Ministerie van Verkeer en Waterstaat  
Directoraat-Generaal Rijkswaterstaat  
Directie Zeeland

Van  
[redacted]  
Datum  
14 augustus 2000  
Kenmerk  
PZDT-X-00204 ontw  
Onderwerp  
Overlaging Kruispolder

004885 2000 PZDT-X-00204 ontw  
Overlaging Kruispolder

BESTEK

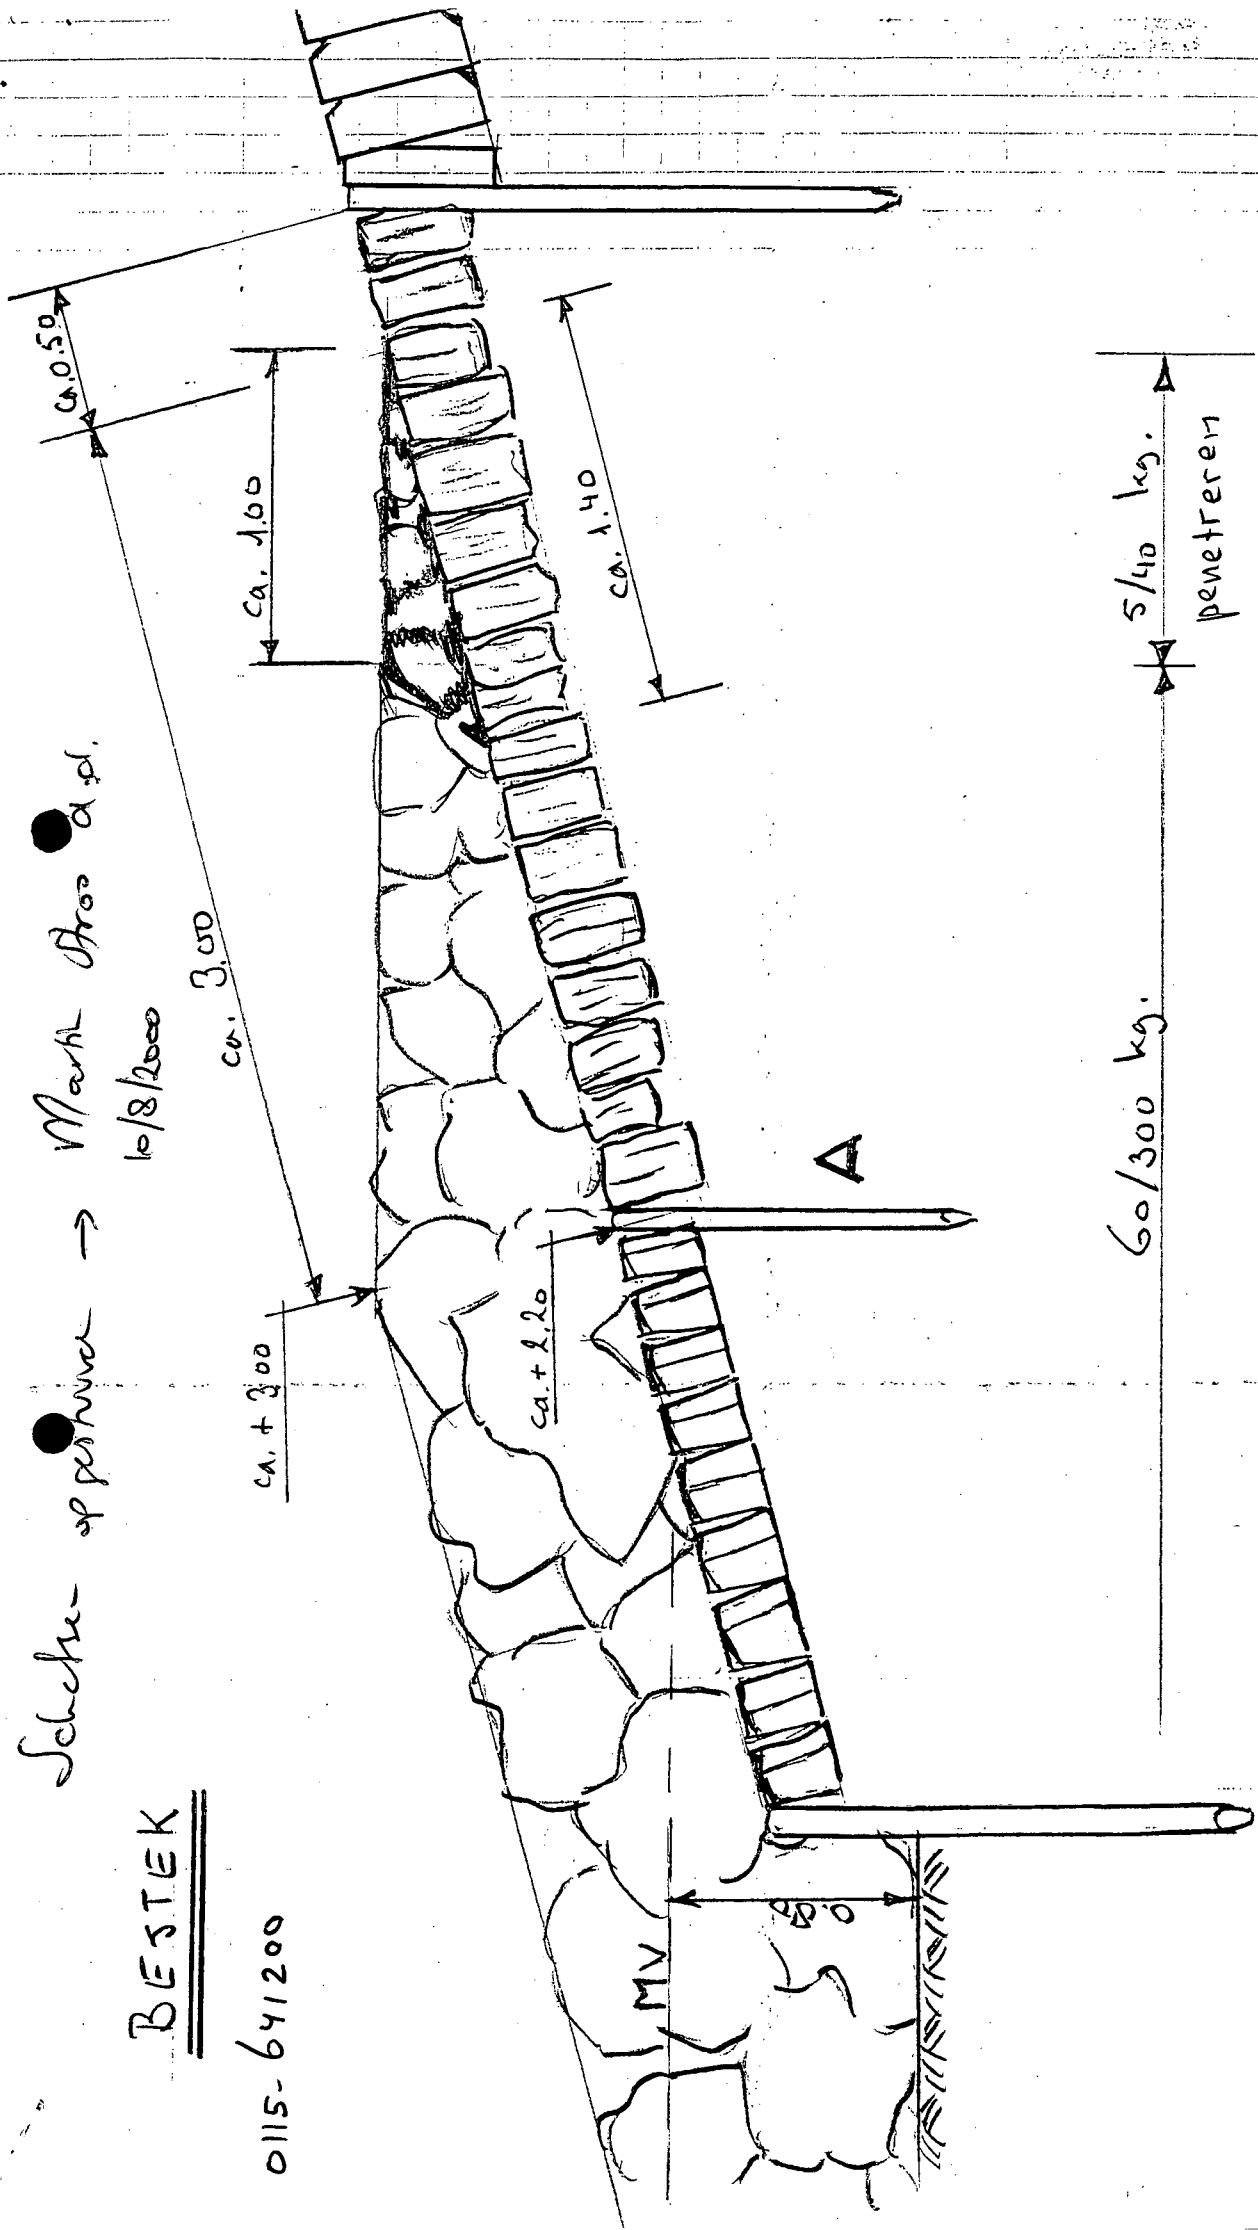
In tegenstelling tot de schets bij het verslag van de bespreking op 25 juli 1999 (kenmerk PZDT-V-00196 ontw) dient de dikte van de overlaging ter plaatse van de overgang basalt-basalt 0,4 m te zijn in plaats van 0,2 m (loodrecht op het talud gemeten). Dit is door de werkgroep Kennis definitief bevestigd, en reeds telefonisch aan jullie doorgegeven. Hierdoor wijzigt de geometrie van de constructie; zie bijgevoegde schetsen bij deze fax. Getekend zijn de besteksoplossing en een tweetal alternatieven. Hieronder volgt een kwalitatieve vergelijking op een aantal criteria:

besteksoplossing	alternatief 1	alternatief 2
technisch	ok	minder aantrekkelijk (water- en veekvang)	ok
meerkosten	-	marginaal	circa kfl 150 all-in
zicht op basaltglooiing	relatief weinig	relatief veel	er tussenin
hoogste punt overlaging	relatief hoog	er tussenin	relatief laag
"beloopbaarheid" tot kreukelberm (zonder voorzieningen)	niet gunstig	niet gunstig	gunstig
contractwijziging	-	ja	ja
